WYJAŚNIENIA I ZMIANA TREŚCI SPECYFIKACJI WARUNKÓW ZAMÓWIENIA (SWZ)

dotyczy: postępowania o udzielenie zamówienia publicznego prowadzonego w trybie podstawowym, na podstawie art. 275 pkt 1 ustawy z dnia 11 września 2019r. Prawo zamówień publicznych (j.t. Dz.U. z 2021 r. poz. 1129 z póź. zm.) pn. **Budowa przyszkolnego kompleksu sportowego w miejscowości Tryńcza.**

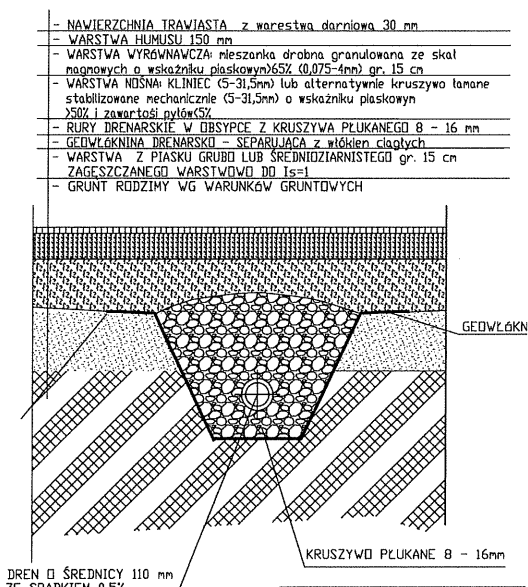
Proszę o wskazanie typu oraz koloru kostki na chodniki

ODPOWIEDŹ: Odpowiedź na pytanie została udzielona w odpowiedzi na pytanie nr 30 w dniu 26.11.2021r.
